AUTORIDAD NACIONAL DE LICENCIAS AMBIENTALES
- ANLA -
AUTO N° 11465
(26 de diciembre de 2022)

“POR EL CUAL SE EFECTÚA SEGUIMIENTO Y CONTROL AMBIENTAL”

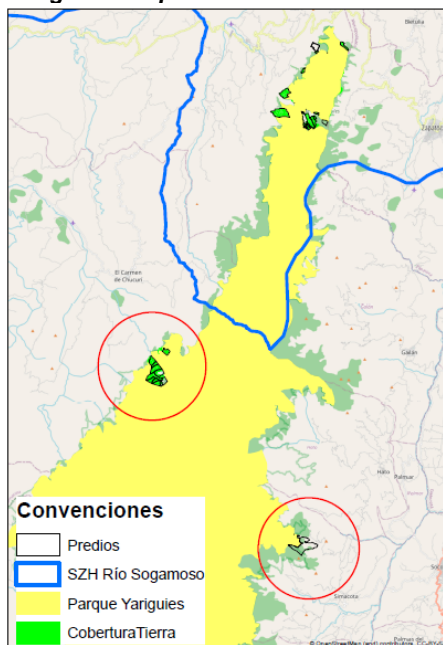
Al verificar la información presentada en el archivo denominado BD_ANLA_MAGNA_NACIONAL.gdb, la Sociedad no presenta la capa ecosistemas, ya que presenta únicamente la capa CoberturaTierra, sin embargo, esta capa, no cubre la totalidad de los predios presentados, así mismo existen predios por fuera del ámbito geográfico aprobado (círculos rojos).

"POR EL CUAL SE EFECTÚA SEGUIMIENTO Y CONTROL AMBIENTAL"**Figura 3 Capa Cobertura Tierra Vs. Parque Yariguíes**

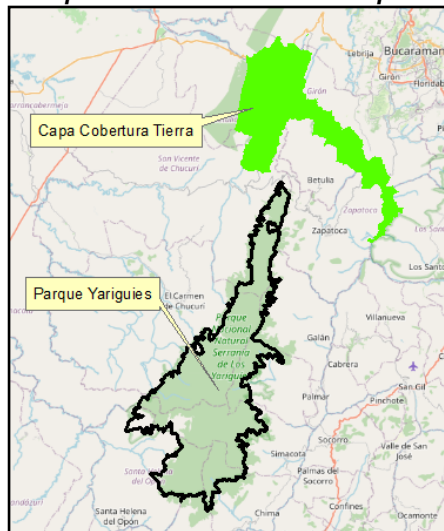
Así mismo, dentro de la carpeta denominada “2.2Auto11370de2020”, la Sociedad presenta la GDB “GDB_ICA_2020_SOGAMOSO.gdb”, en la cual incluye la capa CoberturaTierra, sin embargo, al verificar esta capa, los polígonos de cobertura identificados no se encuentran dentro del área que delimita el Parque Yariguíes, como se puede evidenciar en la siguiente figura:

Figura 112. Esquema de implementación de tipologías para tratamientos de compensatoria
Fuente: Fundación Guaya canal

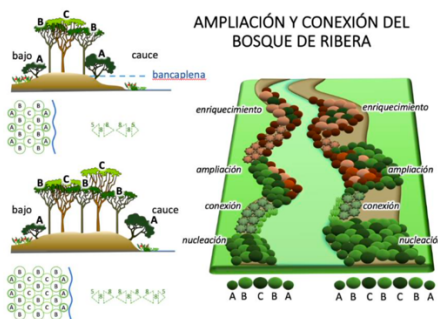
Por lo anterior, se considera que la Sociedad propuso las especies a utilizar en las acciones de restauración, de acuerdo con los ecosistemas de referencia de la región. No obstante, de acuerdo con la evaluación del Plan de Compensación por Pérdida de Biodiversidad realizado (...) no se aceptaron estas acciones propuestas de

Figura 23. Anexo Num42_Art1_Auto11370

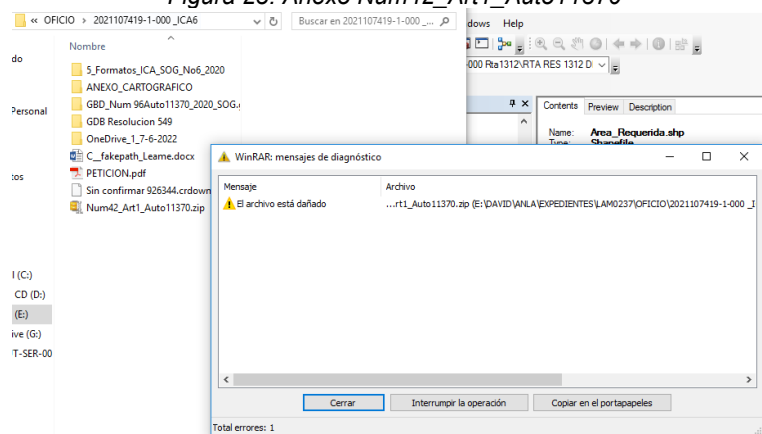
Sin embargo, la información relacionada por ISAGEN S.A. E.S.P. en el anexo “Num42_Art1_Auto11370”, no se pudo verificar la información contenida, como se muestra a continuación se reportó un error de descarga.

Figura 24. Anexo Num42_Art1_Auto11370

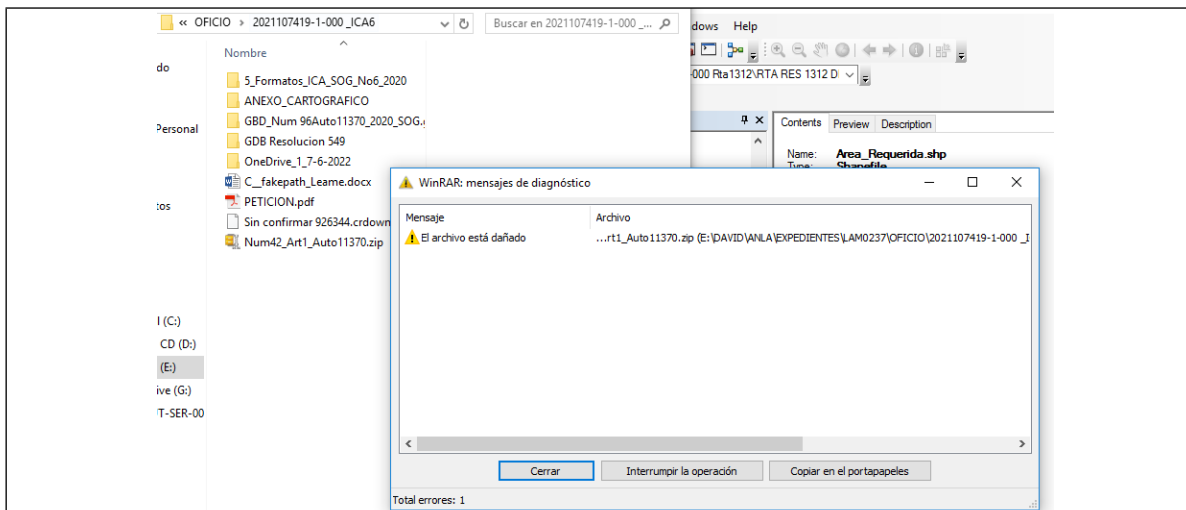
Sin embargo, la información relacionada por ISAGEN S.A. E.S.P. en el anexo “Num42_Art1_Auto11370”, no se pudo verificar la información contenida, como se muestra a continuación se reportó un error de descarga.
